STADT AHRENSBURG

Bebauungsplan Nr. 80A

Zusammenfassung und Behandlung der Stellungnahmen aus der Beteiligung der Öffentlichkeit (§ 3 Abs. 2 BauGB – „öffentliche Auslegung“), der Beteiligung der Behörden und sonstiger Träger öffentlicher Belange (§ 4 Abs. 2 BauGB) sowie der Beteiligung der Nachbargemeinden (§ 2 Abs. 2 BauGB)

März 2009

Stadtbetriebe Ahrensburg
Vom 16.01.2009

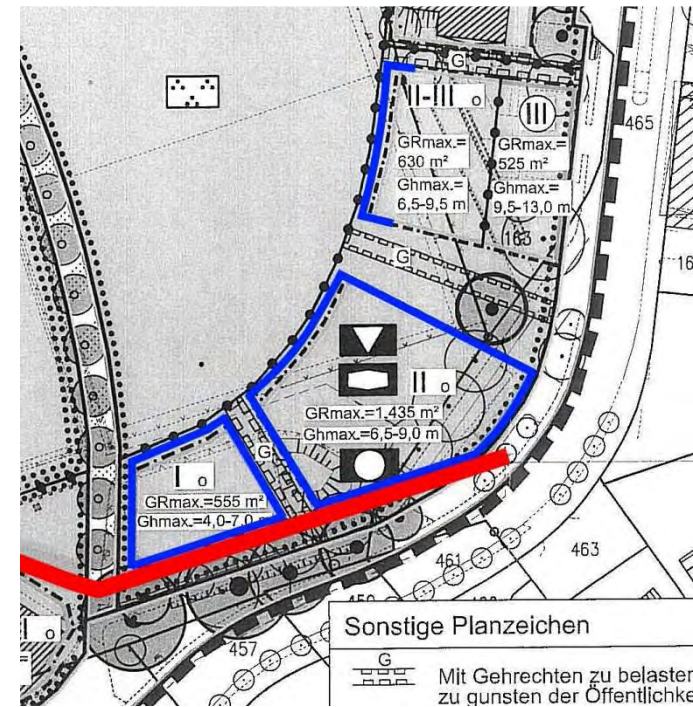
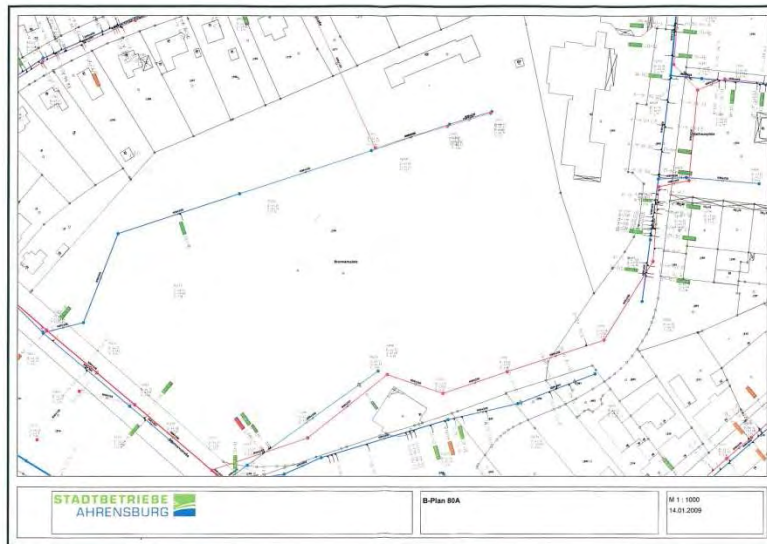
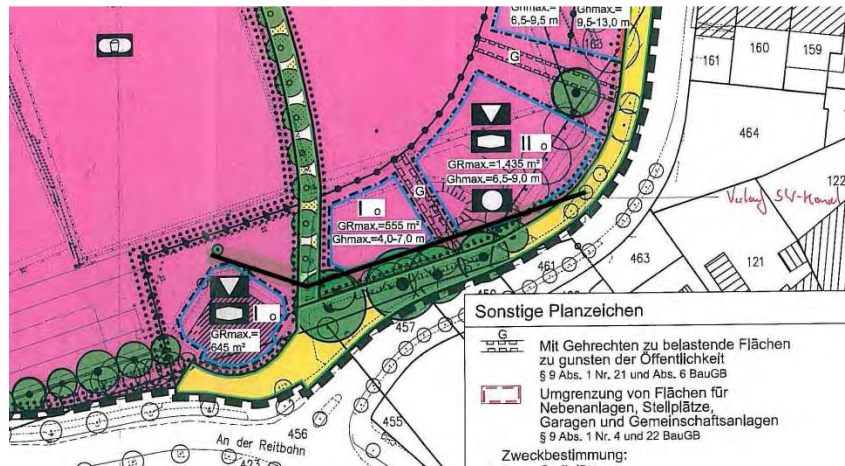
Leider müssen wir hiermit Bedenken anmelden, da in der südöstlichen künftigen Bebauungsfläche Überschneidungen der geplanten Baulinien mit der Lage des vorhandenen Schmutzwasserkanals bestehen.

- a. Die geäußerten Bedenken werden zur Kenntnis genommen und hiermit in die Abwägung eingestellt. Nach mehrfacher Rücksprache mit den Stadtbetrieben Ahrensburg wird daher folgendes vorgeschlagen:
Eine Verlegung des Schmutzwasserkanals kommt aus funktionalen Gründen (Standort in einer Tiefe von annähernd bis zu 5,0 m) und der damit verbundenen Kosten nicht in Frage. Auch eine Überbauung des Schmutzwasserkanals ist ausgeschlossen. Daher wird (in Rücksprache mit den Stadtbetrieben Ahrensburg) ein Leitungsrecht zugunsten des Versorgungsträgers für den vorhandenen Schmutzwasserkanal in einer Breite von 2 x 2,50 m im Bebauungsplan festgesetzt. Die vorderen Baugrenzen an den beiden westlich gelegenen Baufenstern werden entsprechend zurückversetzt. Um annähernd eine gleiche überbaubare Grundstücksfläche auch weiterhin zu gewährleisten, werden die parkseitigen Baugrenzen (für alle drei neuen Baufelder) um ca. 2,0 m nach Nordwesten (Richtung zukünftiger Stadt- und Freizeitpark) verlegt (s. auch Abbildung auf der nächsten Seite). Den Anregungen wird somit entsprochen.

Rot = Lage der Schmutzwasserleitung bzw. des Leistungsrechts zu-
gunsten der Stadtbetriebe Ahrensburg
Blau = leicht modifizierte Lage der Baugrenzen der drei neuen Baufelder
